MINISTERIO DE AMBIENTE Y DESARROLLO SOSTENIBLE

"Por medio del cual se realiza un seguimiento y control ambiental"

Concepto Técnico No.: 0324 del 18 de diciembre de 2017.

Proyecto: Solicitante: Ampliación de la Subestación Porce III (500kV). INTERCONEXIÓN ELÉCTRICA S.A. ESP.

Figura 2 Localización de los forófitos potencialmente similares en la zona de reubicación del proyecto Ampliación de la Subestación Porce III

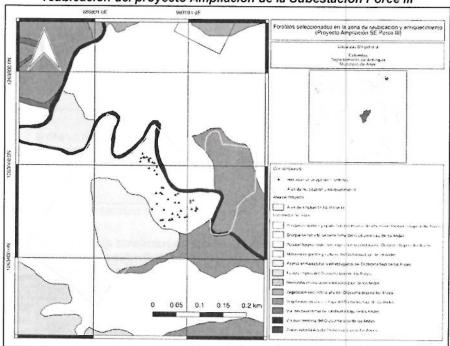
La caracterización de los nuevos forófitos en el área de reubicación fue realizada en 50 individuos arbóreos, marcados en campo, relacionando su georreferenciación y las especies a las cuales pertenecen (Tabla 2), según lo reportado por la sociedad.

La localización cartográfica del área en general fue presentada en el Anexo 2. "Polígonos" con radicado No. E1-2017-013370, no obstante, es importante resaltar que el documento no presenta una delimitación de las áreas al interior del polígono que ocupa 9,97 hectáreas, en las cuales se adelantarán las diferentes medidas de manejo, de igual forma no se indica su extensión.

Finalmente, el documento no se presenta un archivo digital en el cual se pueda verificar y determinar la superficie de cada cobertura de las áreas en donde se propone realizar las medidas de manejo.

Figura 3 Localización del área propuesta para las medidas de manejo y del vivero temporal

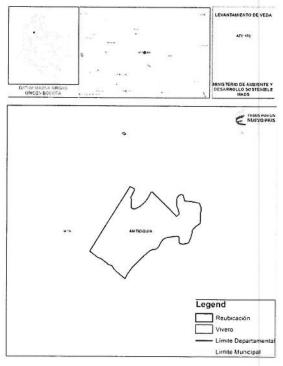
El área dispuesta para el acopio temporal de los individuos de las familias Bromeliaceae y Orchidaceae que serán rescatados de las áreas de intervención del proyecto "Ampliación de la Subestación Porce III (500kV)", es considerada adecuada por cuanto está ubicada en predios cercanos a las zonas de intervención y sus condiciones particulares cumplen con las características bióticas del área.

En cuanto al área propuesta para realizar las medidas de manejo, la sociedad presenta un polígono en general de 9,97 ha, sin hacer una diferenciación y delimitación de los polígonos de las áreas en las cuales se adelantarán cada una de las medidas establecidas en la Resolución No. 0313 de 2017 y que corresponden a la reubicación de los individuos vasculares de las familias Bromeliaceae y Orchidaceae, el enriquecimiento forestal por la afectación de las especies no vasculares y la pérdida de su hábitat, y la reposición y reubicación de los individuos de la familia Cyatheaceae.
